改善箇所説明図

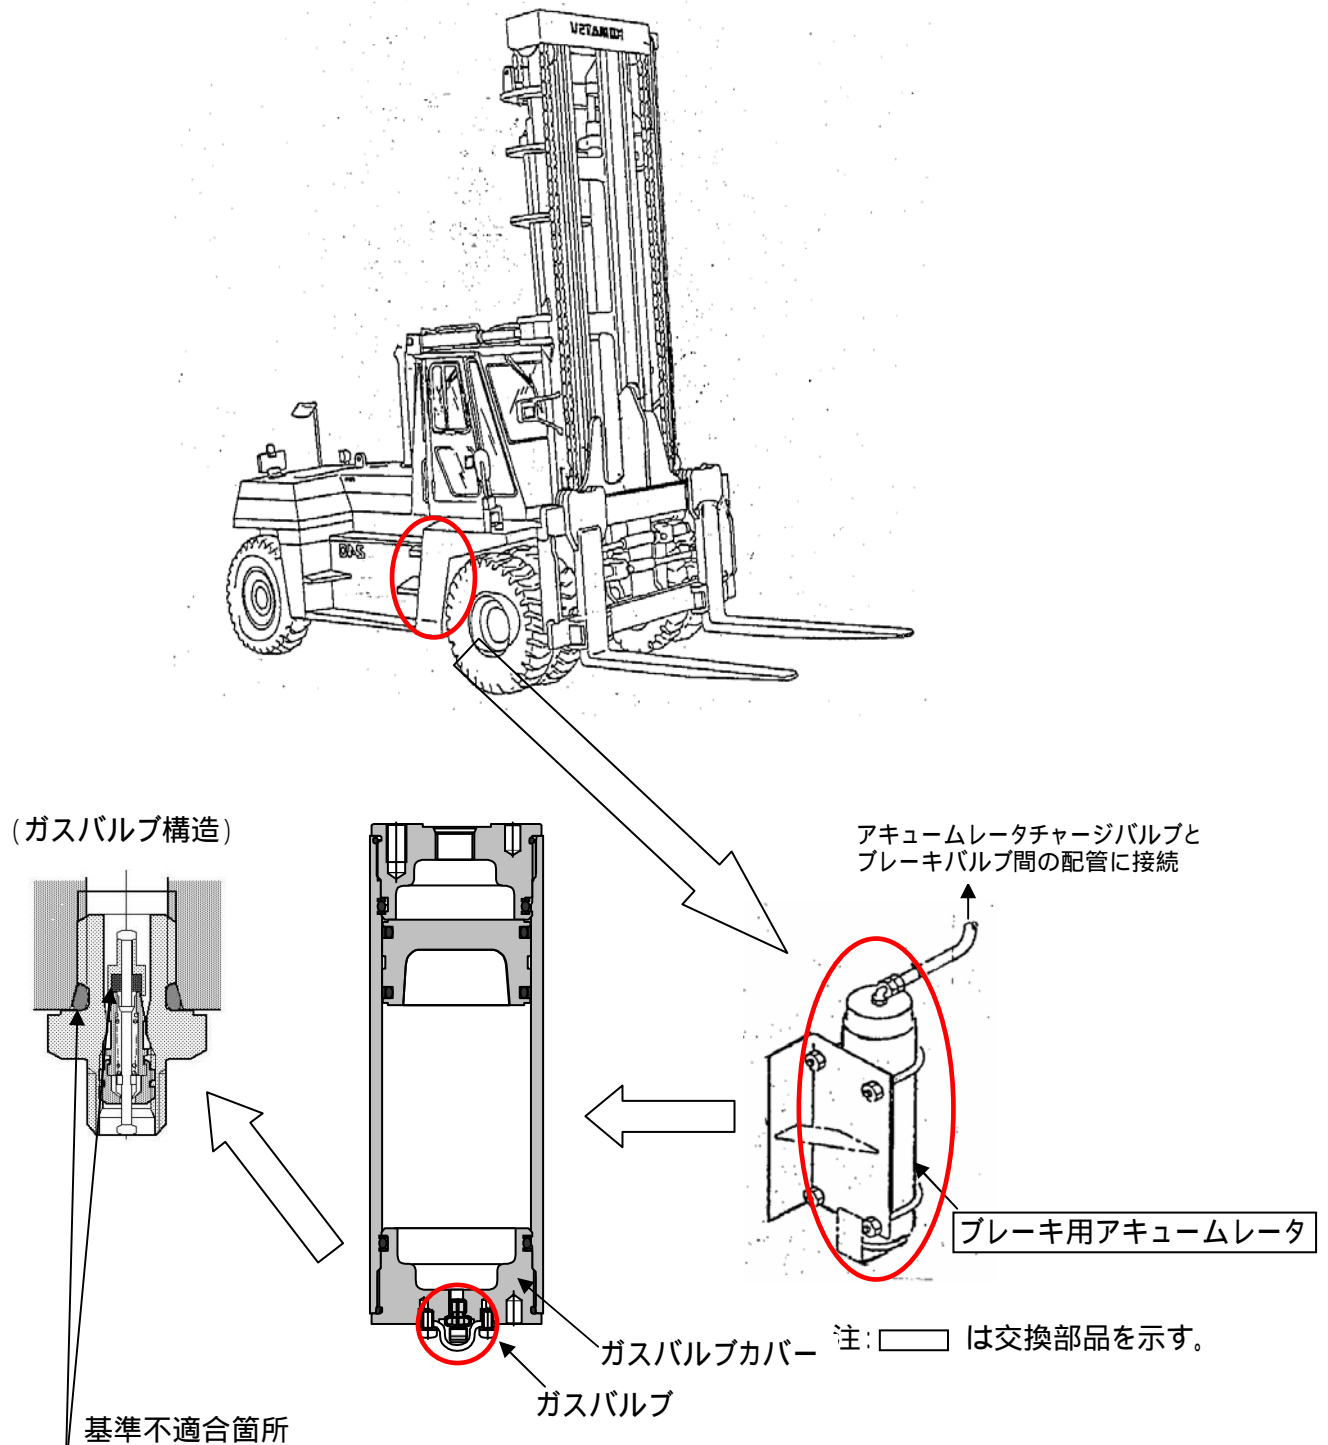
ブレーキ用アキュムレータのガス注入バルブのシール性が不足しているため、ガスが漏れることがある。そのため、そのまま使用を続けると、ガスの圧力が低下し、最悪の場合制動停止距離が伸びるおそれがある。

全車両、ブレーキ用アキュムレータを対策品と交換する。

改善実施車のブレーキ用アキュムレータのガスバルブカバーには、製造番号の末尾に「A」を打刻し識別する。
